資料番号 TK-1-1446 改0

平成 30 年 7 月 11 日
日本原子力発電株式会社

計器（伝送器）への遮蔽設計変更について

図1 遮蔽設置対象の伝送器選定フロー

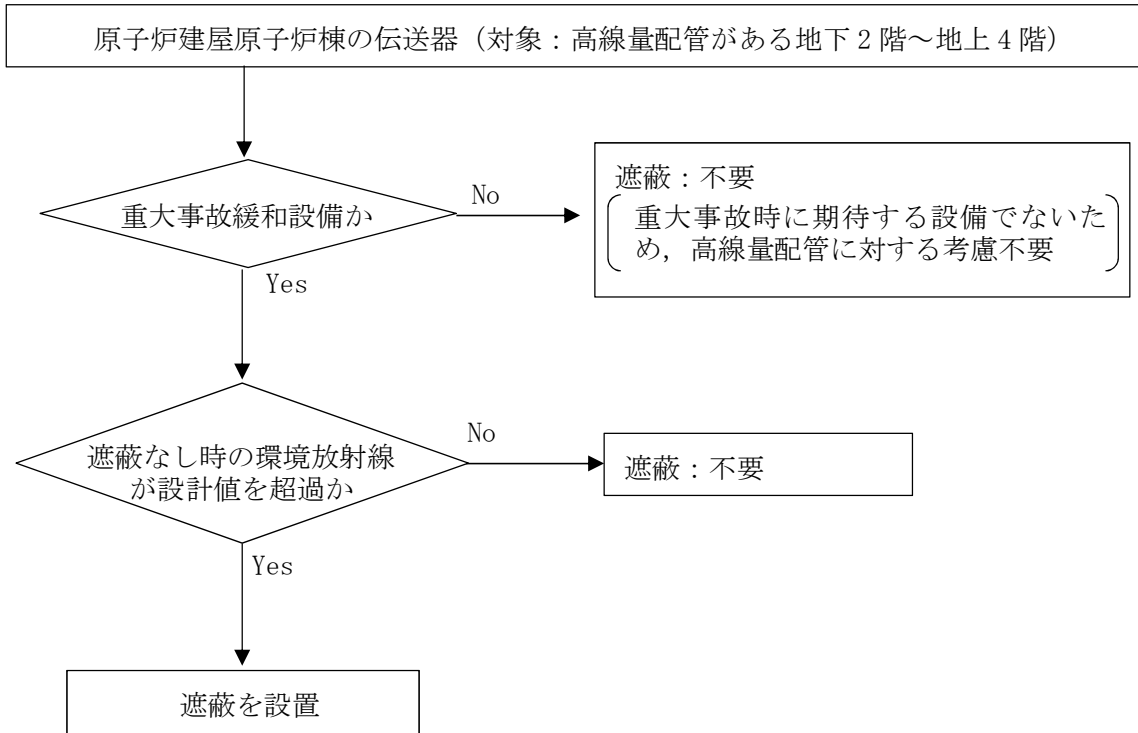
3. 遮蔽が必要となる伝送器選定の考え方について

遮蔽が必要となる伝送器選定の考え方を図1に示す。また、選定結果を表2に示す。
